廃炉発官R2第195号
令和2年11月24日

福島第一原子力発電所 特定原子力施設に係る実施計画 変更認可申請書の
一部補正について

3号機使用済燃料プール内の変形燃料に関する取り扱い、使用済燃料収納缶の取り扱い及び1号機原子炉建屋周辺の作業エリア整備における解体撤去対象の追加に伴う変更について、審査の進捗を踏まえ下記の通り補正を行う。

併せて、原規規発第2010014号にて認可された実施計画の反映及び記載の適正化を行う。

図-1 使用済燃料収納缶 (大) 構造図

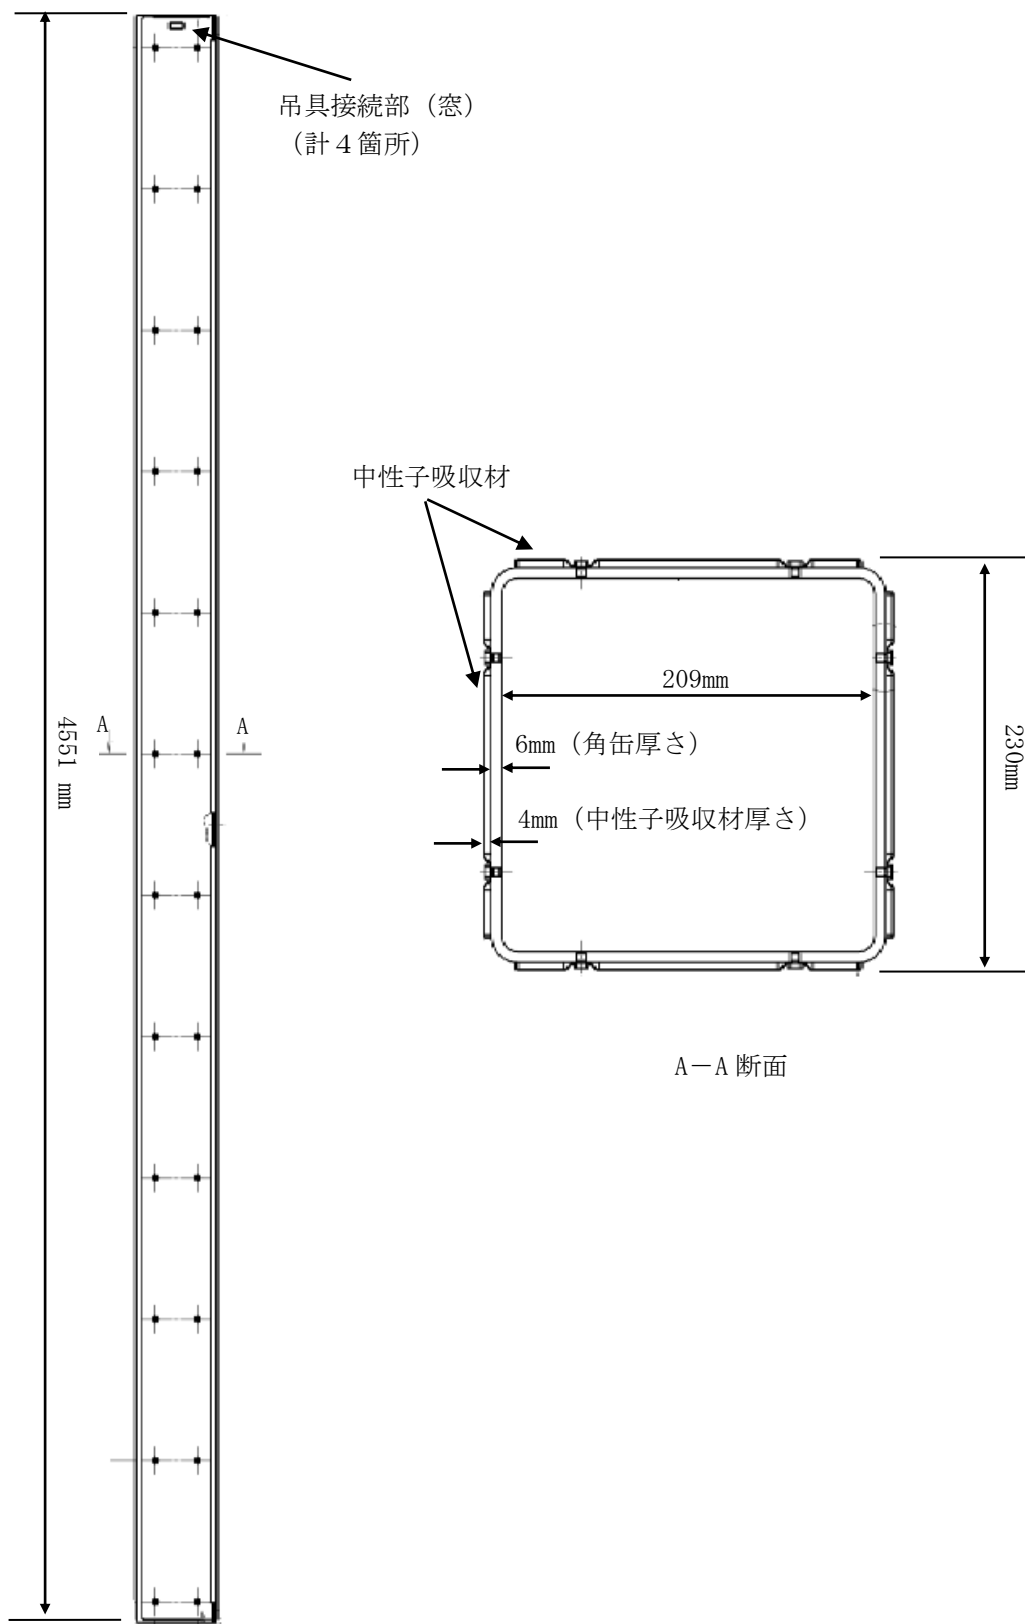
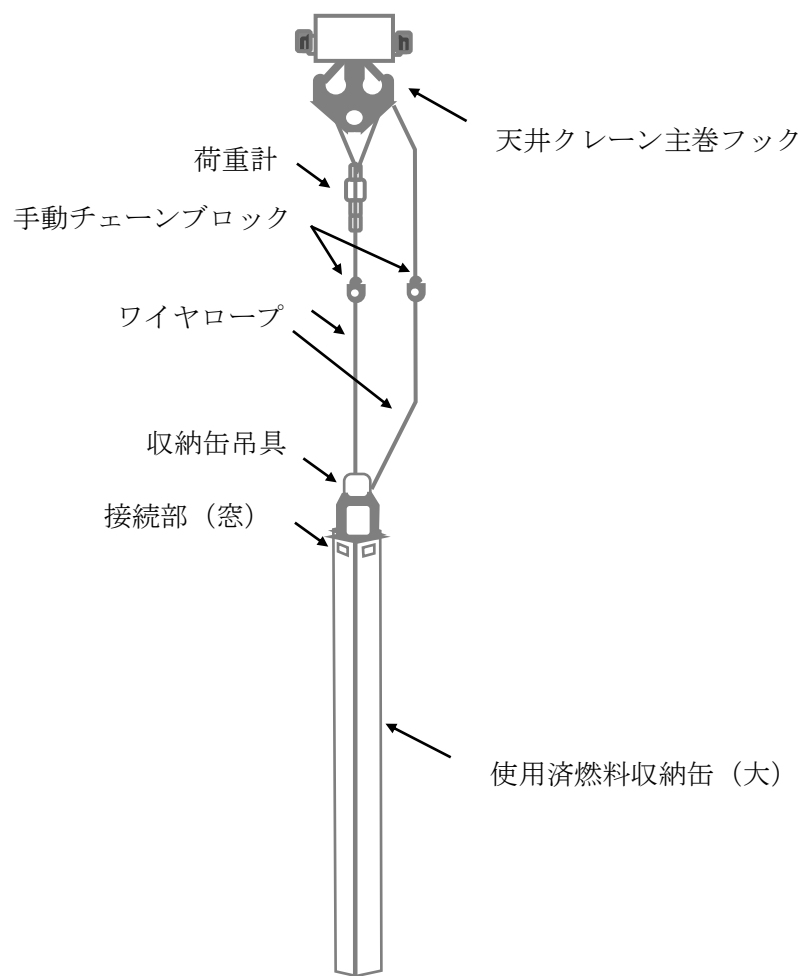
- ・使用済燃料収納缶（大）吊具の確認事項について記載の追加

吊具は天井クレーン主巻フックを用いて取扱うことから，以下の天井クレーンの落下防止機能及び落下防止措置により吊上げ時の落下を防止する。

- ・天井クレーン主巻フックは電源断時に電磁ブレーキで保持する構造
- ・主巻フックは二重のワイヤロープで保持する構造
- ・主巻フックは外れ止めを有する構造
- ・主巻フックと吊具を取り付けるワイヤロープ等を二重化する
- ・取り付け作業後に取り付け状態を確認する
